改善箇所説明図

基準不適合発生箇所

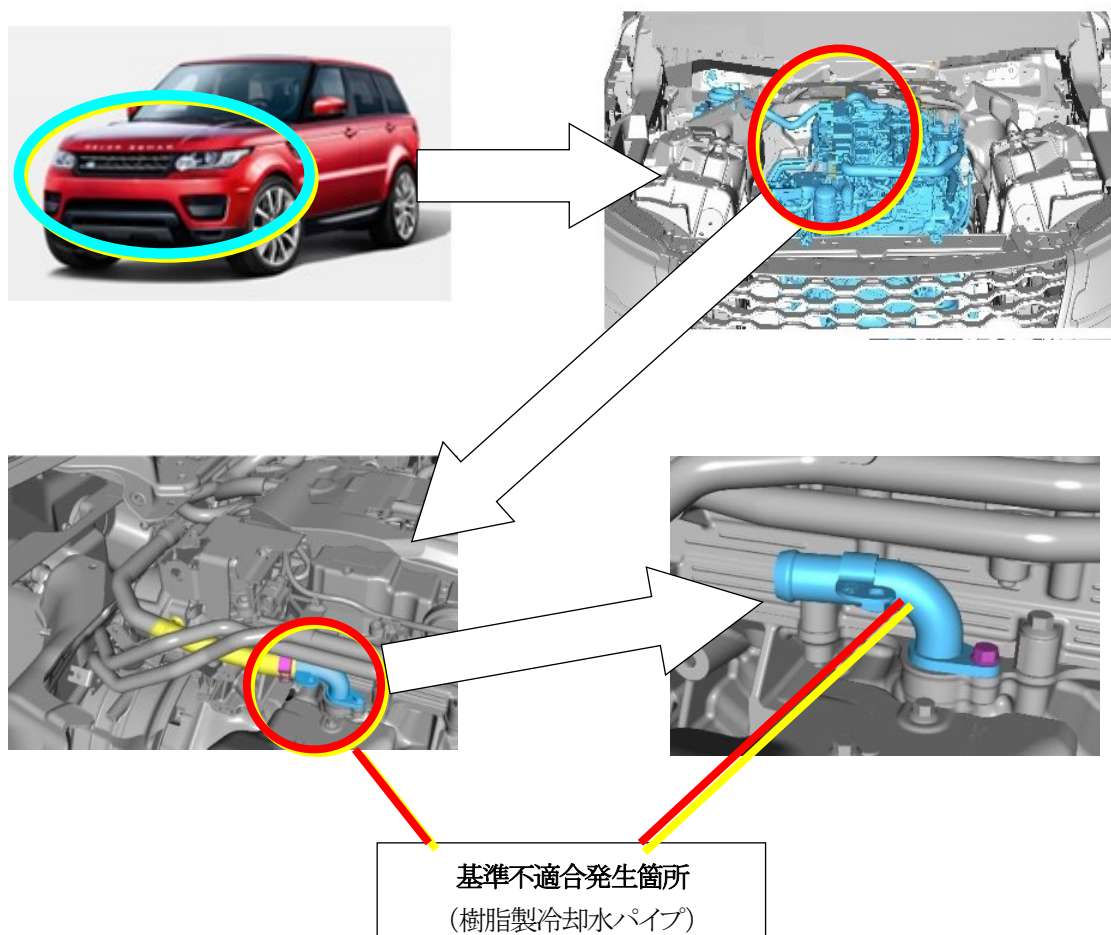
冷却水の循環経路の一部である樹脂製冷却水パイプにおいて、耐熱性が低い材質を選定したため、ウォーターポンプの故障時等、冷却水が循環しない場合、当該パイプが過熱により破損することがある。そのため冷却水が飛散し、最悪の場合、火災が発生するおそれがある

全車両、全車両、当該樹脂製冷却水パイプを対策品に交換する。

識別：助手席ドアのボディ側上部、ドアヒンジに銀ペイントを塗布する。
